玄海3/4号機 海水ポンプ取替工事に係る設工認変認 説明事項リスト

資料(1)

第12図 海水ポンプ軸受構造図

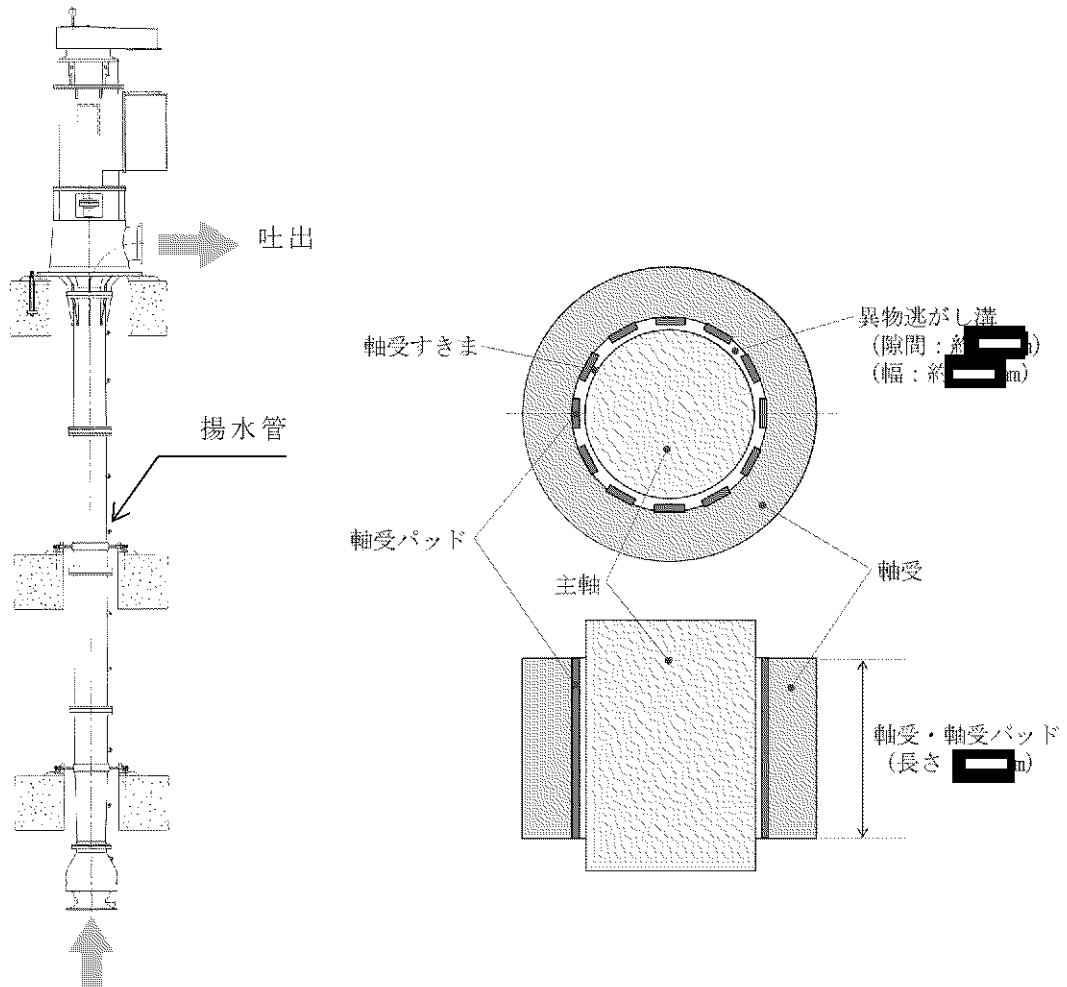
6	補足説明資料5 砂移動による影響について	(1)-25,26	・閉塞、摩耗に影響する粒径について説明する。	補足説明資料に記載を追記しました。摩耗と閉塞ともに軸受すきまに侵入できる粒径の浮遊砂の影響が支配的であると考えます。
7	補足説明資料5 砂移動による影響について	(1)-26	・軸受の長さについて示す。	補足説明資料に記載を追記しました。
8	基本設計方針	—	・津波(砂)による海水ポンプの機能保持について、基本設計方針と合致するか確認し、必要により基本設計方針も見直す。	海水ポンプの機能保持について、基本設計方針にある浮遊砂を異物逃がし溝から排出する設計方針に変更ありませんが、軸受耐性については記載を追記します。 「また、海水ポンプ取水時に浮遊砂が軸受に混入した場合にも、海水ポンプの軸受部の異物逃がし溝から排出できること及び浮遊砂に対する耐性を有することで、海水ポンプが機能保持できる設計とする。」

海水ポンプ取水時に浮遊砂の一部が軸受潤滑水としてポンプ軸受に混入したとしても、第12図に示すとおり、海水ポンプの軸受に設けられた異物逃がし溝（約  $\square$  mm）から排出される構造であり、異物逃がし溝未満の異物による摩耗や閉塞の影響を低減する設計である。

砂混入時の軸受の摩耗は軸受すきまに砂が混入し、軸受摺動部分がすり減る事象であり、軸受すきま  $\square$  に侵入できる粒径の浮遊砂の影響が支配的である。
